## **Stellungnahme zum Bauvorhaben Solarquartier von ADFC Jena-Saaletal, VCD Jena und Initiative Vision Verkehrswendeplan Jena**

*Datum: 27. Februar 2026*

Abbildung 1: Hauptwegebeziehungen (HW); Zuwegung über Hauptstraßen zur aktuell geplanten Tiefgaragenezufahrt, kein Verkehr durch Wohnviertel

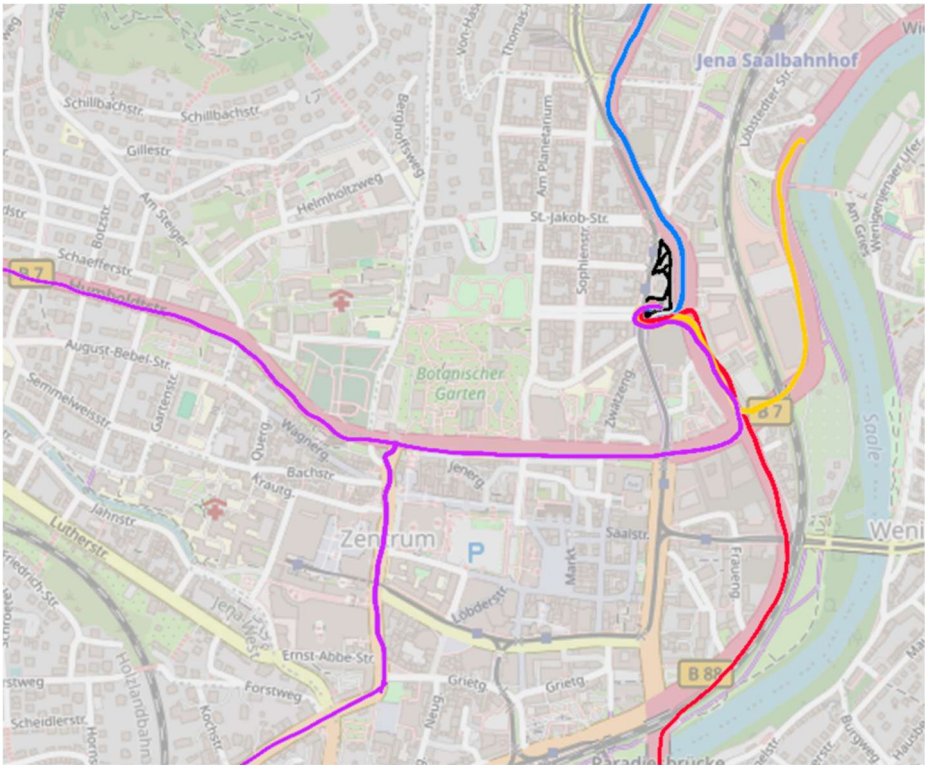
Hierfür sollen zwei Grafiken die aktuell geplanten Wegebeziehungen verdeutlichen, dabei wird zwischen „Hauptwegen“ (HW) und „Schleichwegen“ (SW) unterschieden. Hauptwege zeichnen sich durch Hauptstraßencharakter aus, dort soll der Verkehr zwischen den Wohnvierteln fließen. Schleichwege sind alternativ zugängliche Wege, die mitten durch Wohnviertel führen und dabei oft durch die geringere Anzahl an Ampeln für Autofahrende attraktiver erscheinen.

- In allen Richtungen (außer von Osten) bieten die Schleichwege kürzere Strecken oder zumindest weniger Ampelkreuzungen.
- Die aktuelle Planung zwingt den Durchgangsverkehr über die Kreuzung Am Anger / Käthe-Kollwitz-Straße, wodurch das Damenviertel dort de-facto eine Durchgangsstraße bekommt, bzw. die bereits jetzt häufig genutzte Wegebeziehung durch das Wohnviertel noch stärker belastet wird.
- Der zusätzliche Durchgangsverkehr interferiert mit bestehenden Radwegen, Schulwegen und der Straßenbahnlinie, die entlang der Saalbahnhofstraße verkehrt. Dadurch werden v.a. in Stoßzeiten Behinderungen entstehen, da die Ein- bzw. Ausfahrenden eher das eigene Fortkommen priorisieren und damit sowohl auf der Straßenbahntrasse stehen, als auch Zufußgehende und Radfahrende durch fahrlässige Fahrweise aufgrund der nahen LSA gefährden werden.

Abbildung 2: mögliche "Schleichwege" (SW) zur Abkürzung und Umgehung von Ampeln auf den Hauptwegebeziehungen; aktuell geplante Tiefgarageneinfahrt;

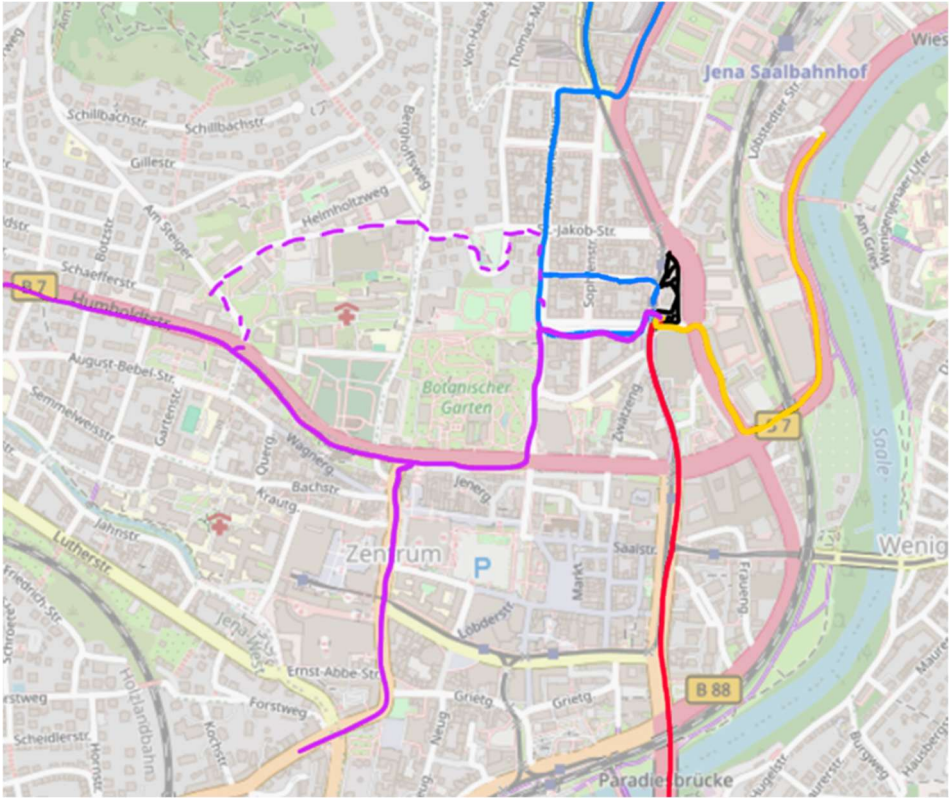
Ausgangspunkt	Hauptweg (HW)	Schleichweg (SW)	Unterschied SW-HW
1	Norden (Nollendorfer Platz)	550 m, 3 LSA	650m, 0 LSA	+ 100m - 3 LSA
2	Süden (Knebelstraße/Fischergasse)	1000 m, 4 LSA	800 m, 4 LSA	- 200m - 0 LSA
3	Südwesten (Engelplatz)	1400 m, 9 LSA	SW1: 1100m, 5 LSA SW2: 1200m, 4 LSA	SW1: - 300m - 4 LSA SW2: - 200m - 5 LSA
4	Westen (B7/Am Steiger)	1400 m, 7 LSA	1250m, 0 LSA	- 150m - 7 LSA
5	Osten (Angerkreuzung)	keine bessere Alternative	–	–

- direkte Einbindung der Tiefgaragenzufahrt ausschließlich über die Bundesstraße B88, damit Umsetzung der „geprüf. Alternative“
- verpflichtende verkehrsberuhigende Maßnahmen (Sackgassen, autofreie Zonen) im Damenviertel
- alle Einfahrten in das Gelände, welche über Fußwege führen, müssen mit entsprechenden Anrampungen auf Fußwegniveau ausgeführt werden

Abbildung 3: pot. Verkehrsströme mit „geprüf. Alternative“

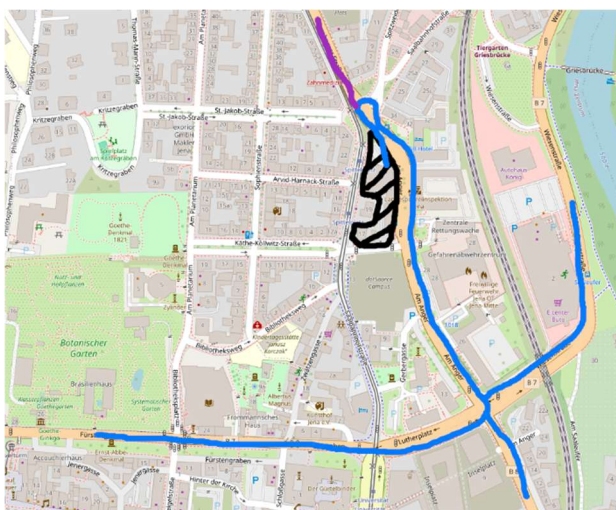
Die Zuwegung in die Tiefgarage über die B88 lässt sich aus allen Himmelsrichtungen mit wenig zusätzlichem Aufwand einrichten, da spätestens nach Realisierung des Kreisverkehrs am Spittelplatz von Süden dort einfach umgedreht werden kann. Dadurch entsteht ein automatischer Pull-Faktor zur B88, der die Zufahrt durch das Damenviertel deutlich unattraktiver macht. Im Sinne der Verkehrsvermeidung ist dies ein wichtiger Hebel. Folgende Grafik soll dies verdeutlichen:

### 1. Zuwegung ausschließlich über B88

vermeidet Schleichverkehr durch das Damenviertel und reduziert Konflikte mit ÖPNV und Radverkehr.

- Diese Zuwegungsvariante erscheint insofern günstig, als der geplante Kreisverkehr am Spittelplatz die Zufahrt von Süden stark vereinfacht
- Aller Verkehr wird sofort auf die Hauptstraße geführt, ohne dass das Wohnviertel davon belastet wird
- Getrennte Führung von Fuß- und Radwegbeziehung sowie Autoverkehr zum Solarquartier
